INFORME DE HITO DE CONTROL
N° 11788-2023-CG/GRTA-SCC

**“EJECUCIÓN, SUPERVISIÓN, RECEPCIÓN
Y LIQUIDACIÓN DEL CONTRATO DE LA OBRA:
MEJORAMIENTO DEL SERVICIO INSTITUCIONAL DE LA
SEDE CENTRAL DEL GOBIERNO REGIONAL DE TACNA
DEL DISTRITO DE TACNA - PROVINCIA DE TACNA,
DEPARTAMENTO DE TACNA, CON CÓDIGO ÚNICO
DE INVERSIONES N° 2455750”**

HITO DE CONTROL N° 6
RECEPCIÓN DE OBRA

Imagen n.º 1
Ubicación de las claraboyas en la azotea del edificio central de la obra

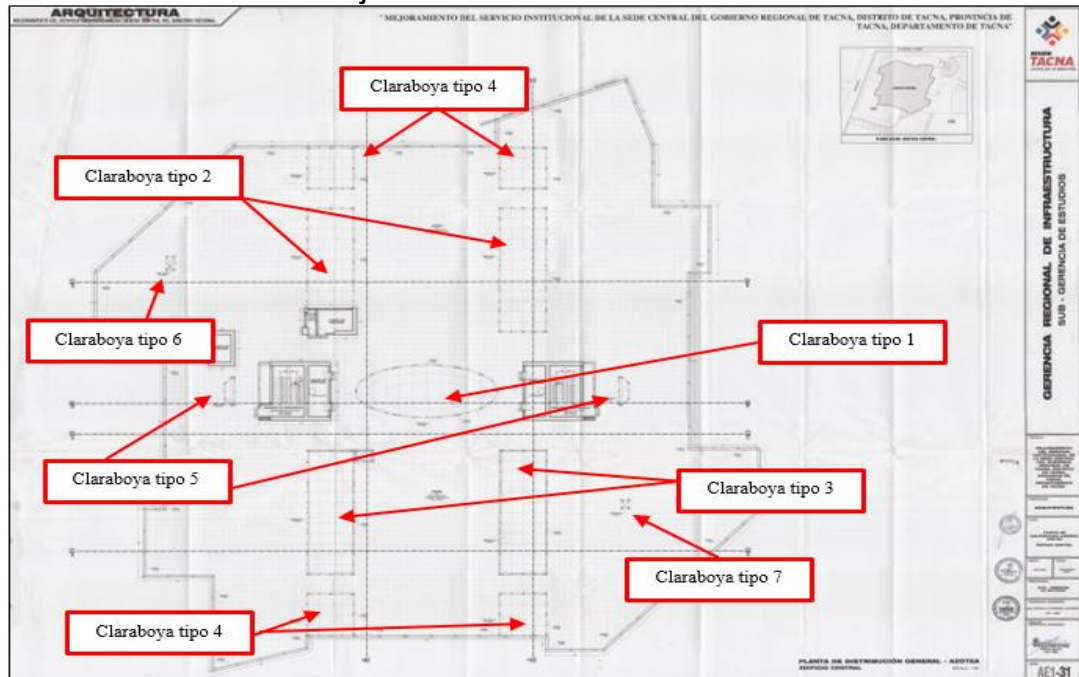
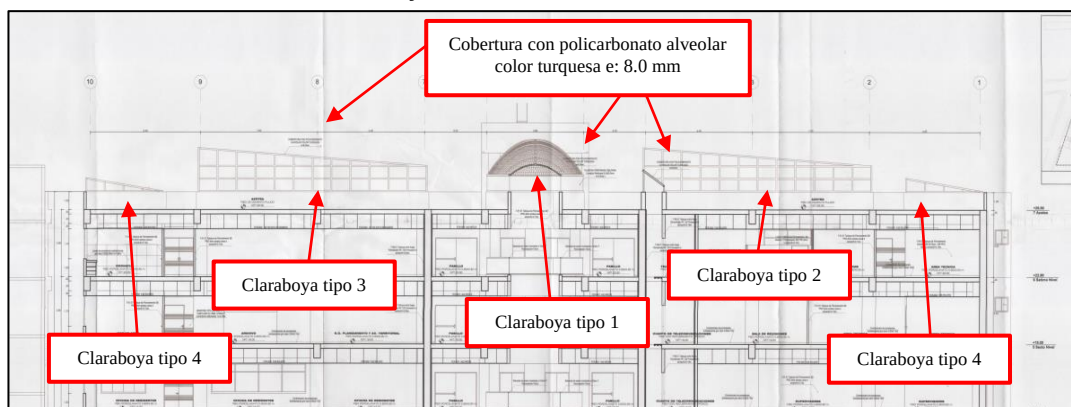
De la revisión al plano de arquitectura correspondiente a la distribución general de la azotea del edificio central del expediente técnico de la obra⁹, se observa que dicha obra contempló la colocación de siete tipos de coberturas ligeras¹⁰ (claraboyas) en las áreas libres sin techo que consideran la colocación de una estructura metálica para soportar una cubierta de policarbonato alveolar color turquesa de 8 mm de espesor y una malla metálica galvanizada de tipo mosquitero, tal como se detalla en la siguiente imagen:

Imagen n.º 4
Deficiencias constructivas en las uniones de la claraboya tipo 1

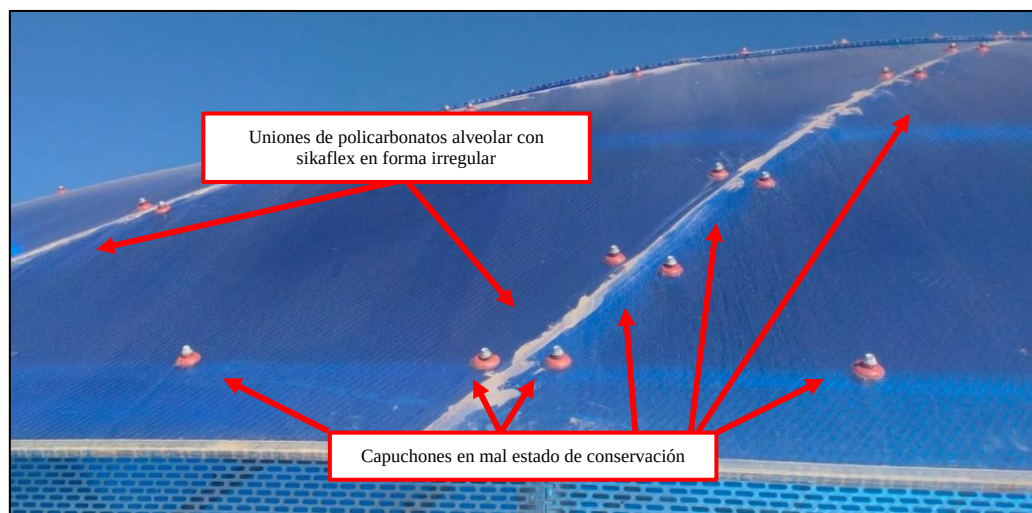
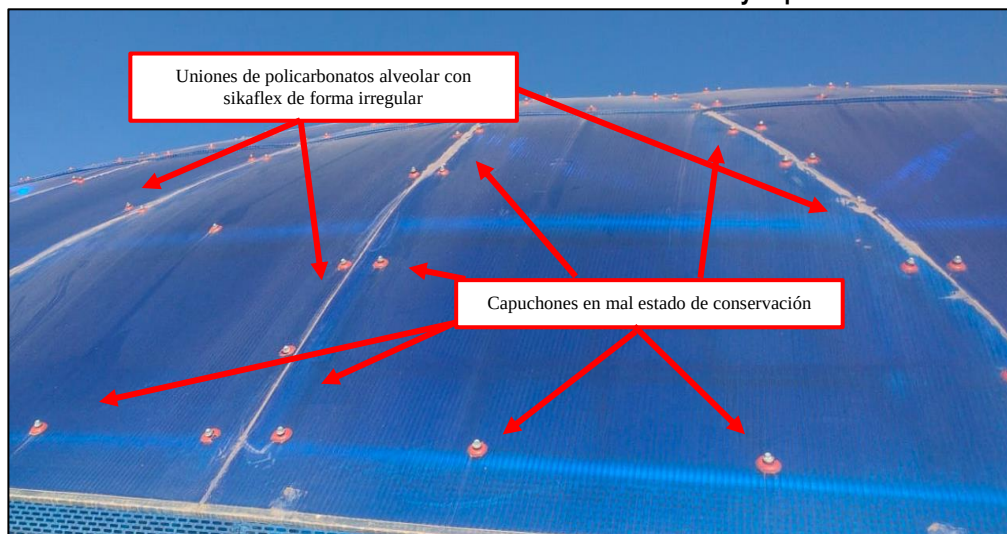
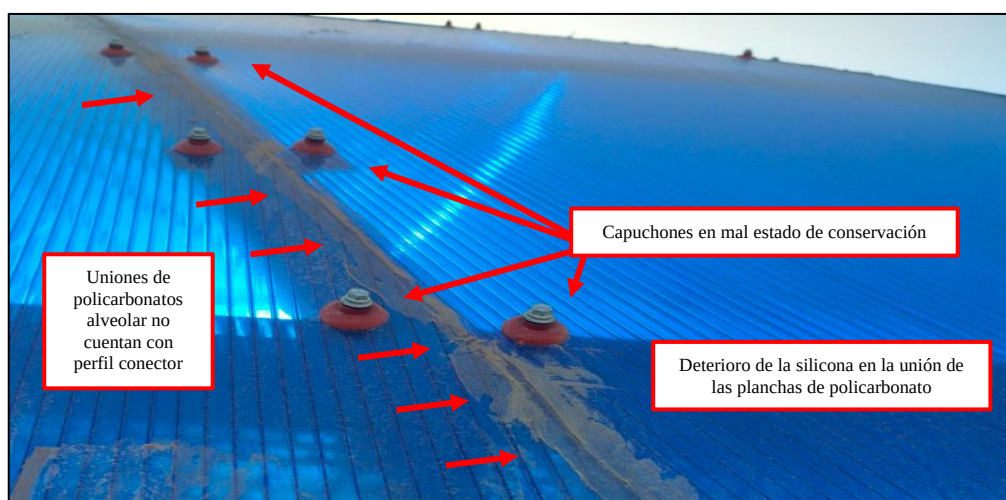
Ahora bien, de la visita de inspección a la obra realizada 9 de junio de 2023¹¹, la comisión de control acompañados del especialista de inversiones de la Gerencia Regional de Infraestructura y técnico afín de la Oficina ejecutiva de Supervisión de la entidad, se constató deficiencias del proceso constructivo en las claraboyas de la azotea del edificio central de la obra, según el detalle siguiente: “(...) en la azotea la **claraboya no presenta cantoneras, las uniones se encuentran con sikaflex irregular**”. A continuación, se muestran las imágenes de las deficiencias constructivas encontradas en las claraboyas ubicadas en la azotea del edificio central de la obra: (Resalto y subrayado propio)

Sumado a ello, de la revisión realizada al manual de instalación de policarbonato alveolar KLAR¹³, se ha observado que para uniones de planchas de policarbonato cuando estas sean curvas, el procedimiento constructivo debe ser empleando el **perfil conector HCP** que tiene como principal función unir plantas de policarbonato **en instalaciones curvas**. (Subrayado y resalto propio), denotando deficiencias en la instalación de las planchas de policarbonato al ser unidas con silicona.

En tal sentido, de las imágenes antes descritas, así como las características del fabricante y la revisión del manual de instalación de policarbonato alveolar mencionado, se denota un deficiente proceso constructivo realizado en las uniones de los policarbonatos alveolar de la claraboya de tipo 1 a base de sikaflex de manera irregular, ya que dichas uniones carecen de un perfil conector que en este caso pudiese haber sido el HCP, lo que podría generar el deterioro prematuro mermando la vida útil de dicha cobertura.

Asimismo, las imágenes antes detalladas, evidencian que los capuchones se encuentran en mal estado de conservación, no cumplimiento con su finalidad de proteger los tornillos empleados para la fijación de las planchas de policarbonato de la claraboya tipo 1.

Imagen n.º 7
Deficiencias constructivas en las uniones de la claraboya tipo 1

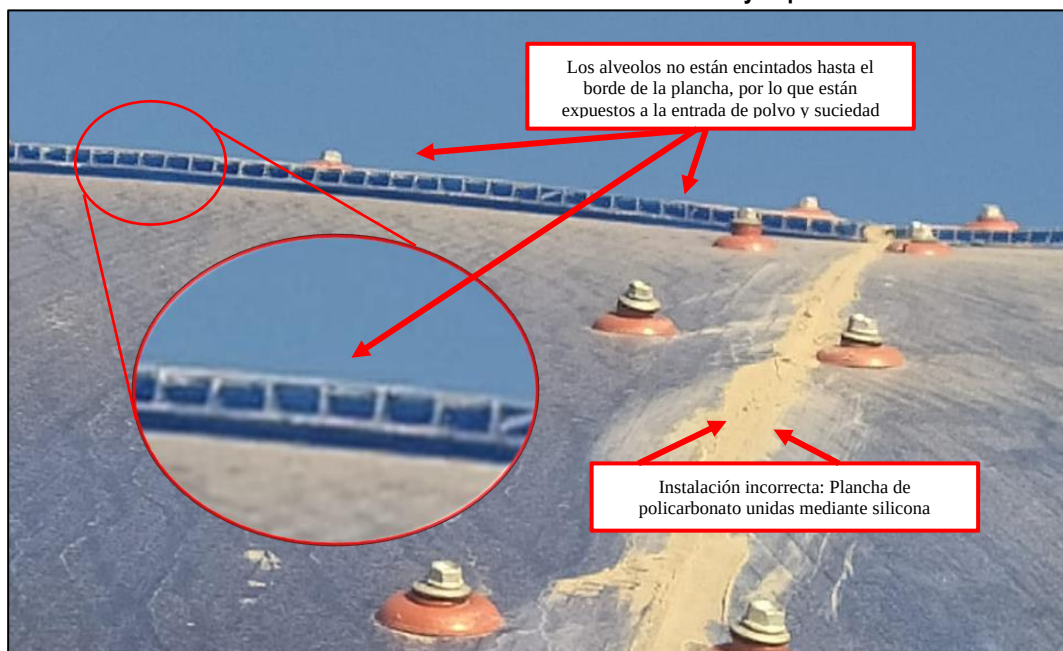
Sumado a ello, se ha observado que en dicha claraboya los alveolos de las planchas intermedias no están encintados en el borde, por lo que están expuestos a la entrada de polvo y suciedad, asimismo separación prematura de las planchas de policarbonato por encontrarse unidas con siliconado y no haber empleado un perfil conector, tal como se observa en las siguientes imágenes:

Imagen n.º 9
Claraboya tipo 1 ubicada encima del vestíbulo del edificio central de la obra

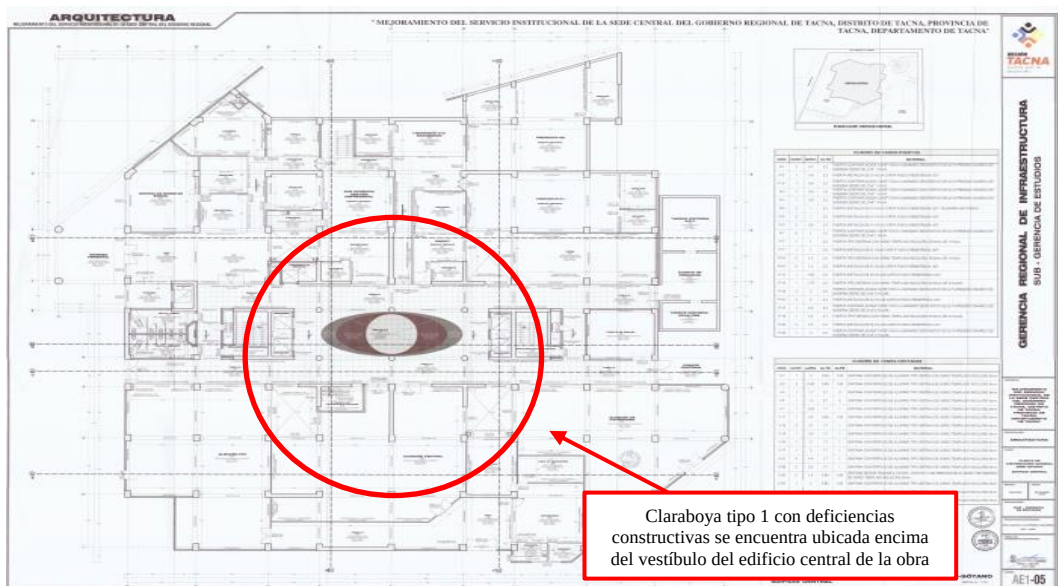
En consecuencia, el deficiente proceso constructivo seguido para la instalación del policarbonato alveolar en la claraboya tipo 1, así como el mal estado de conservación de los capuchones y la silicona de las uniones en la citada claraboya, afectarían la calidad y vida útil de dicha cobertura, así como la zona central del vestíbulo del edificio central de la obra, puesto que dicha claraboya se encuentra en vestíbulo central del citado edificio, tal como se observa en la siguiente imagen:

Presencia de humedad en los alveolos del policarbonato instalado en la claraboya tipo 2 pudiendo generar la aparición de hongos

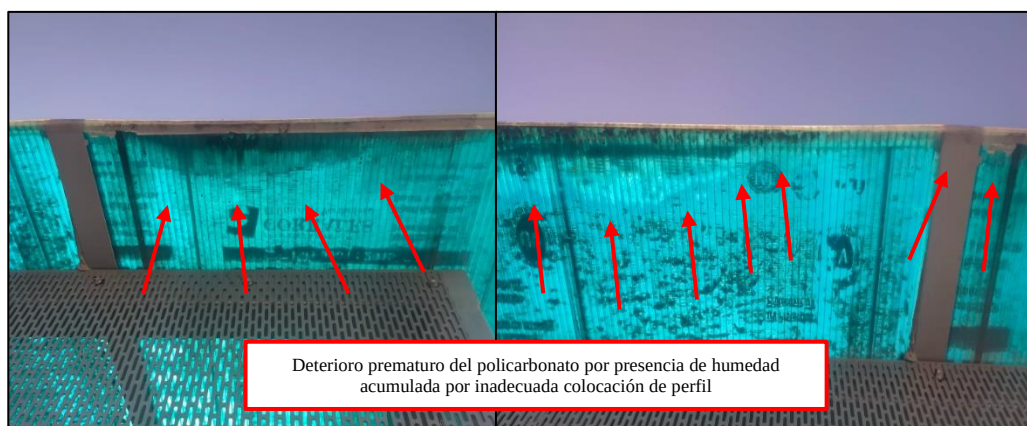
Sumado a ello, las siguientes imágenes denotan la presencia de humedad en los alveolos del policarbonato instalado en la claraboya tipo 2 que se encuentra en la azotea del edificio central de la obra, dicho humedad es consecuencia debido a que el policarbonato no tiene sus bordes abiertos¹⁶ produciendo acumulación de agua, generando un deterioro prematuro de la claraboya tipo 2, lo que podría generar el riesgo que aparezcan hongos en caso no se realice su limpieza de forma oportuna:

Deterioro prematuro en una esquina del parapeto de la cobertura Tipo 2 de la azotea del edificio central de la obra

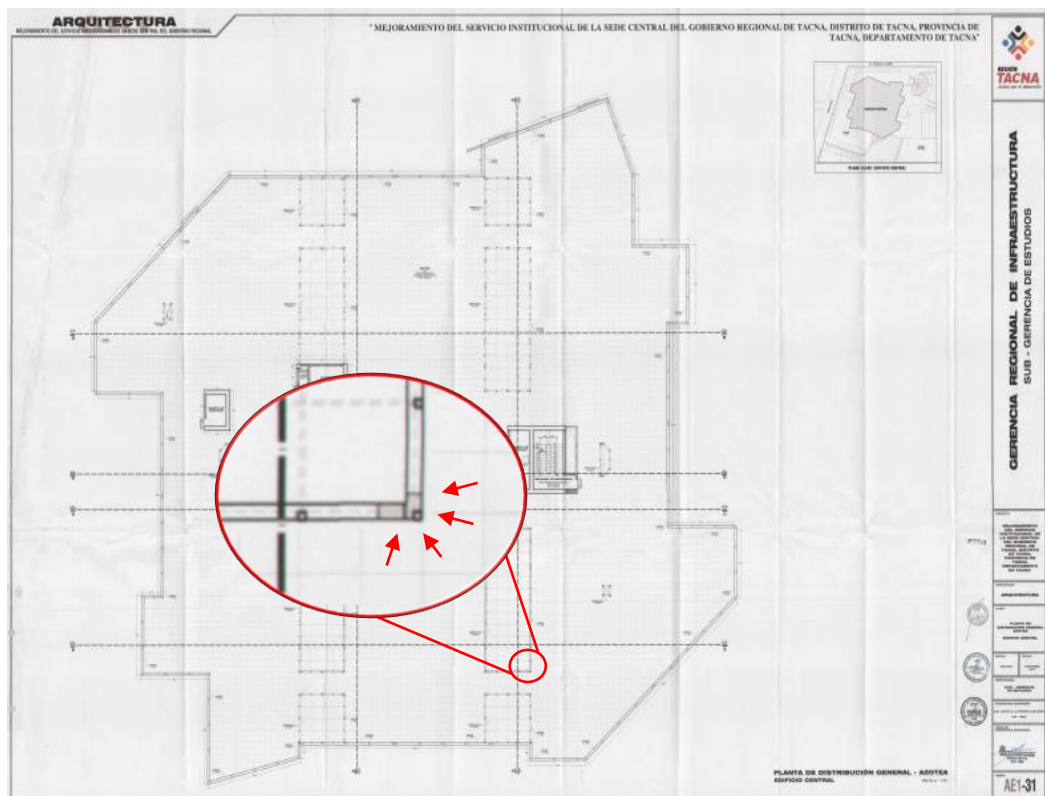
De la inspección a la obra realizada el 15 de junio de 2023¹⁷, la comisión de control y la especialista de arquitectura de la Oficina Ejecutiva de Supervisión de la entidad, observaron el siguiente deterioro prematuro de la infraestructura: "(...) en la **azotea** (...) **en el pozo T2** (...) cubierto con una claraboya **se observó la desfragmentación de una esquina de concreto** (...)". Tal como se observa en la siguiente imagen: (Subrayado y resalto propio)

Al respecto, es preciso indicar que las deficiencias descritas, no fueron advertidas durante la recepción de obra por el comité de recepción de obra. Sin embargo, es importante señalar que el artículo 26º de la norma G.030 “Derechos y Responsabilidades” del Reglamento Nacional de Edificaciones, señala que: **“El Constructor es responsable de las fallas, errores o defectos de la construcción, incluyendo las obras ejecutadas por subcontratistas y por el uso de materiales o insumos defectuosos (...)”**, asimismo, el artículo 14º de la precitada norma, señala que: **“los profesionales responsables del proyecto, son responsables de las deficiencias y errores, así como por el incumplimiento de las normas reglamentarias en que hayan incurrido en la elaboración y ejecución del proyecto”**. (Subrayado y resalto propio)

Puertas metálicas corta fuego de una hoja sin punto de llave, que conducen a un ducto vertical en el semi-sótano del edificio central de la obra

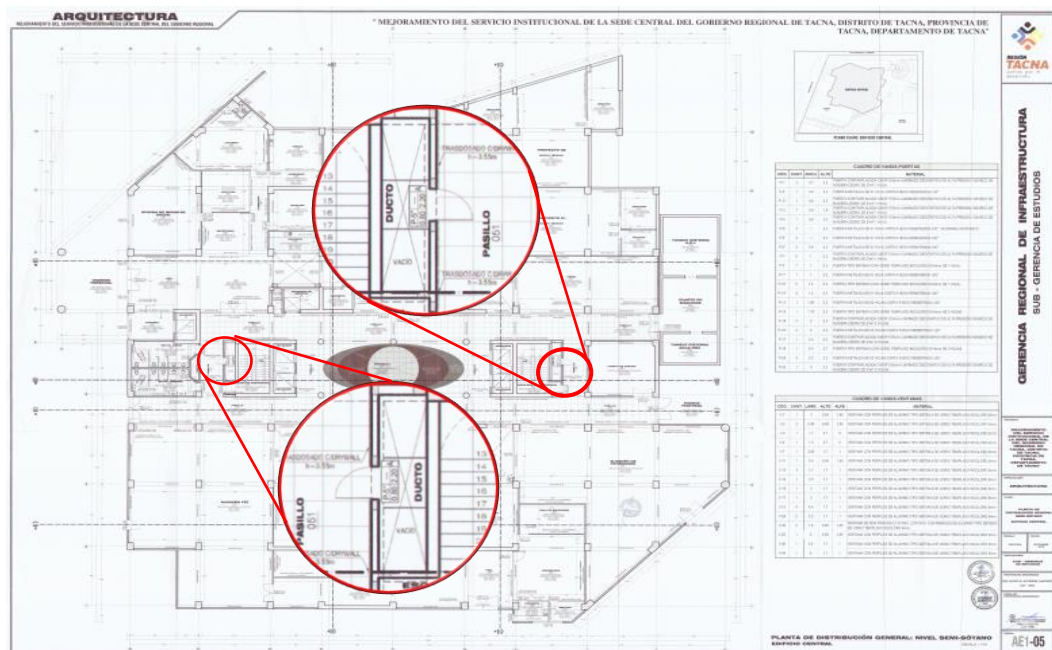
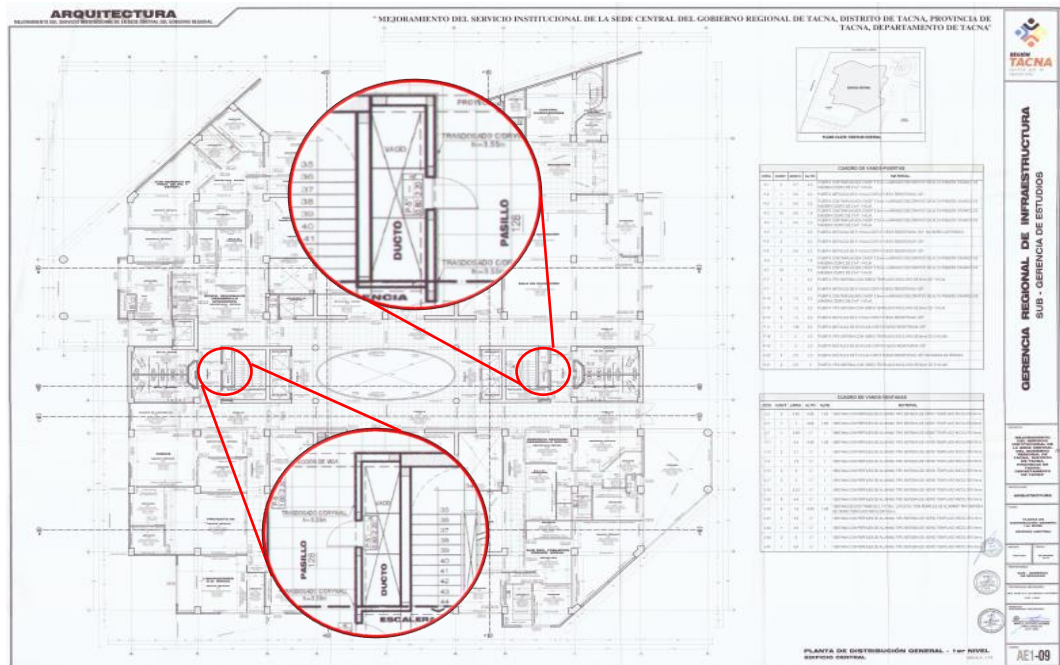
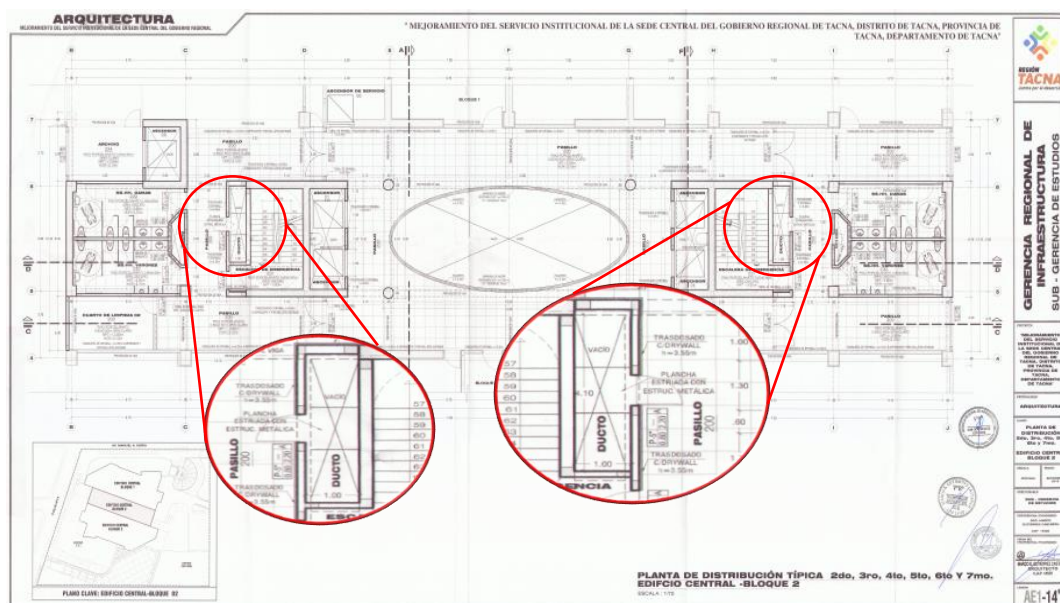
*“(…) al costado de las escaleras de emergencia que se encuentran a espaldas de los cuatro ascensores frente a los servicios higiénicos, **la presencia de una puerta metálica corta fuego de una hoja** (en todos los niveles antes mencionados), la cual **está compuesta por una manija, sin punto de llave para mantener cerrado dicho ambiente**, (...) observado **en cada nivel de la edificación, siendo en total 16 puertas**. **Dichas puertas dan a un ducto** (espacio vacío) donde se encuentran tuberías color negro de cables de energía eléctrica y tubería metálica para el aire acondicionado según lo precisado por el representante de la entidad” (Subrayado y resalto propio).*

Al respecto, de la revisión a los planos de arquitectura de la citada obra¹⁹, se observa que dicha puerta tiene el código P-5” por consiguiente se corroboró que se trata de una puerta metálica de 1 hoja corta fuego resistencia 120°, la cual según el plano de detalle no cuenta con punto de llave, por consiguiente, no se encuentra cerrada y es de fácil accesibilidad para cualquiera persona que transite por dicha zona, ya sea un trabajador de la entidad o un usuarios del servicio público que brinda el Gobierno Regional de Tacna.

Ahora bien, la especificación técnica²⁰ de la citada puerta, indica la siguiente descripción: **“Las puertas metálicas cortafuego se instalarán en las vías de escape cerca la escalera de emergencia que indica en el plano para evitar la propagación de un incendio y para permitir la rápida salida de los ocupantes”** (Subrayado y resalto propio).

Corte A-A del edificio PET donde se observa la falta de una ruta de accesibilidad para personas discapacitadas al segundo y tercer nivel

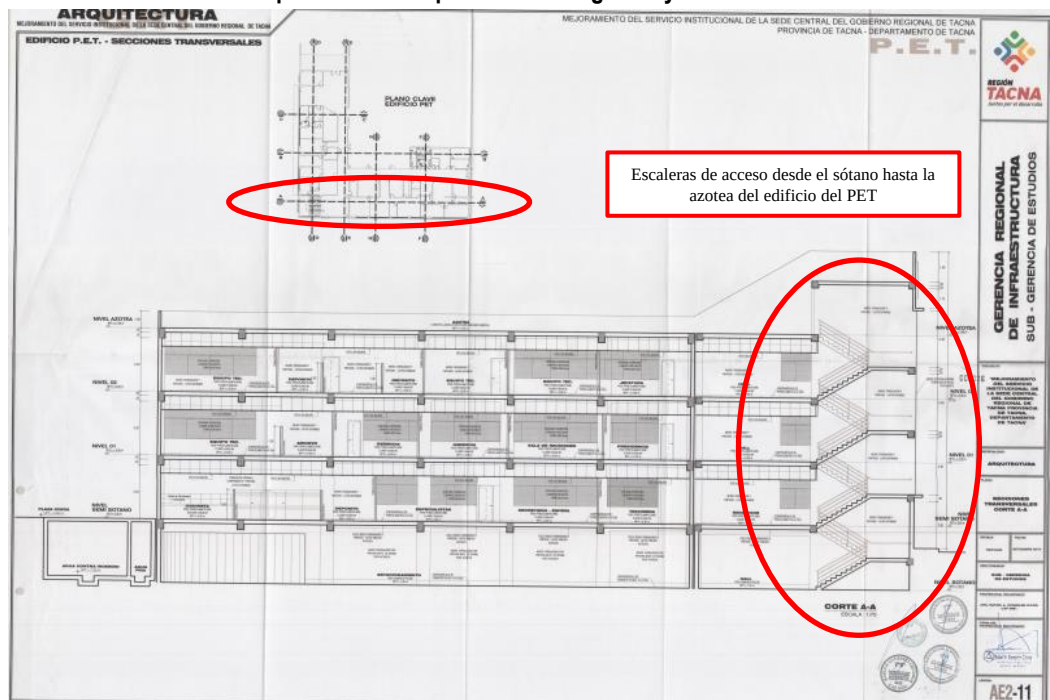
De la revisión a los planos de secciones transversales correspondientes al corte A-A y D-D del expediente técnico de la citada obra²², se observó que la edificación del PET únicamente cuenta con una escalera que inicia en el sótano hasta la azotea de dicha edificación, denotando que no cuenta con rutas que permitan la accesibilidad de personas con discapacidad al segundo y tercer nivel de la edificación, tal como se observa en las siguientes imágenes:

Servicios higiénicos para discapacitado ubicado en el segundo y tercer nivel del edificio del PET

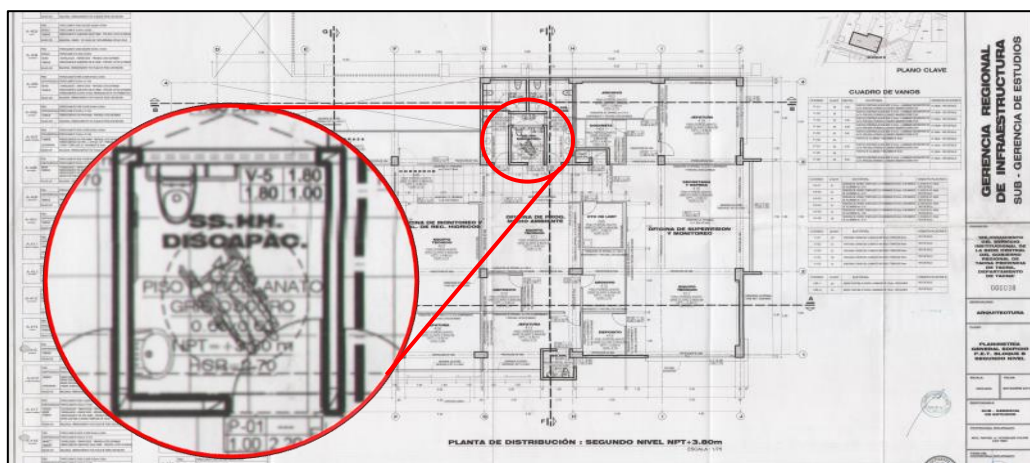
Sin embargo, pese a no contar con accesos para personas con discapacidad hacia el segundo y tercer nivel de la edificación del PET, dichos niveles cuentan con servicios higiénicos para discapacitados, tal como se detalla en la siguiente imagen:
